改善箇所説明図

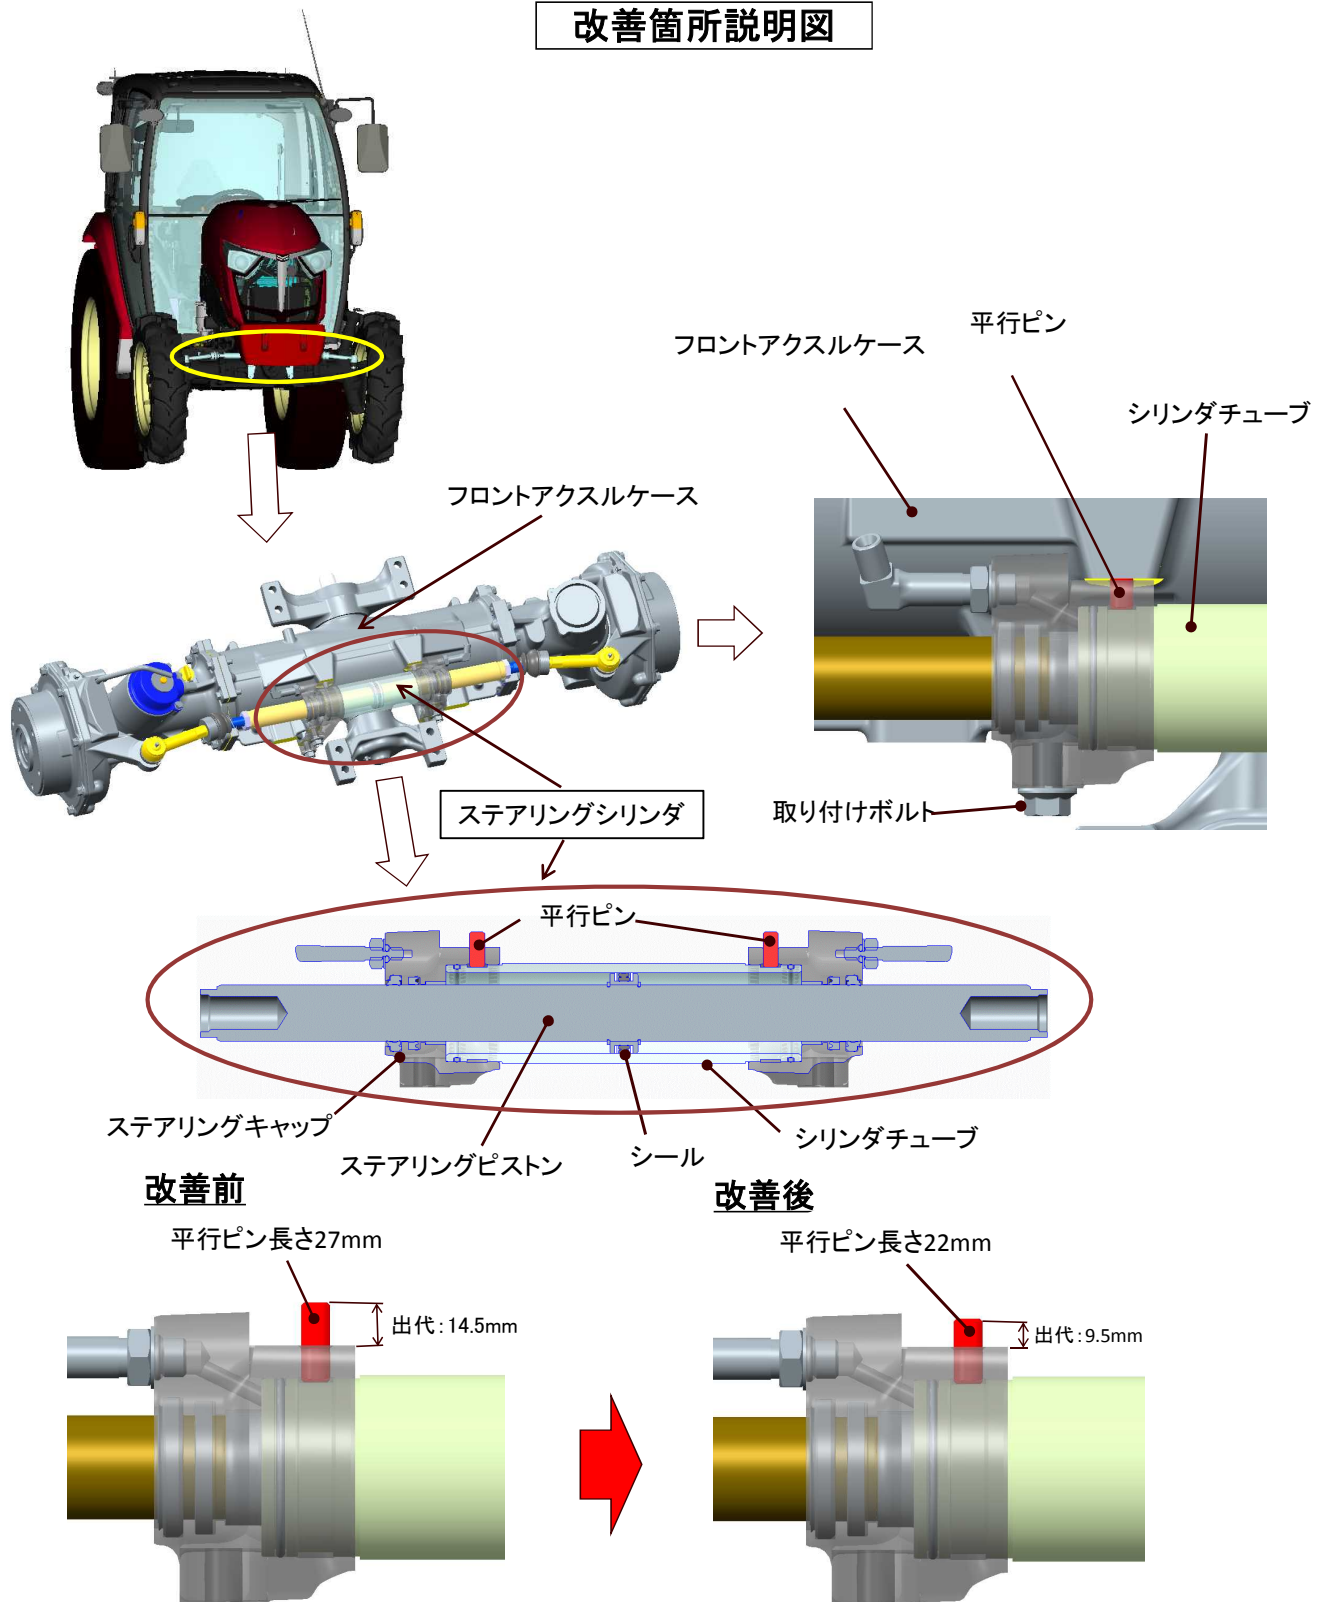
不具合発生箇所

かじ取装置において、ステアリングシリンダ位置決め用平行ピンの長さが不適切なため、ステアリングシリンダをフロントアクスルケースに組み付けた際に、平行ピンがシリンダチューブに当たり、シリンダチューブが変形することがある。そのため、ハンドルを大きく旋回させた際、ステアリングチューブ内のピストンシールが損傷して、油圧を保持できず、ハンドル操作が効かなくなるおそれがある。

改善内容

全車両、適切な長さの平行ピンを組み込んだステアリングシリンダに交換する。

□ 交換部品を示す。

識別

ステアリングシリンダ取り付けボルトの間にマーキングする。
